Keuringsverslag van een elektrische laagspanning- en zeer lage spanningsinstallatie

NIET CONFORM

Straatnaam Spendelos
Huisnummer 8
Busnummer
Postcode 9700
Gemeente Oudenaarde
Land België

Controlebezoek van een oude huishoudelijke elektrische installatie van een wooneenheid bij verkoop op vraag van de verkoper volgens (KB 08/09/2019) - AREI Boek 1- 8.4.2. en 8.2.1. en 4.2.4.3.

Afbeelding schakel- en verdeelbord:

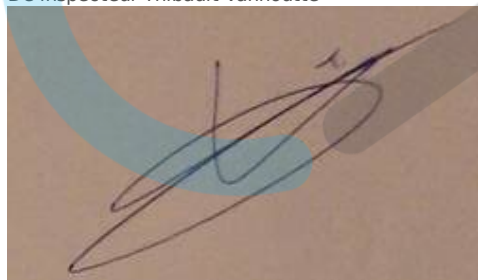
- I5.03 Het verdeelbord is niet makkelijk toegankelijk. (Boek 1 Onderafdeling 5.3.5.1.C.)
- I5.10 De genaakbare, naakte onder spanning staande delen zijn onvoldoende afgeschermd. (Boek 1 Afdeling 5.1.4. en 4.2.2.3.)

- I5.11 Niet gebruikte invoeringen van het verdeelbord zijn niet correct of onvoldoende afgedicht. (Boek 1 Afdeling 5.1.4. en 4.2.2.3.)
- I5.14 De nominale spanning dient duidelijk vermeld te worden op een oordeelkundig gekozen plaats. (Boek 1 Onderafdeling 3.1.3.3.)

- I7.01 De smeltzekeringhouders of houders van kleine vermogensschakelaars met pennen met een sectie kleiner dan 10mm² zijn niet voorzien van kalibreerelementen. (Boek 1 Onderafdeling 5.3.5.5.A.)
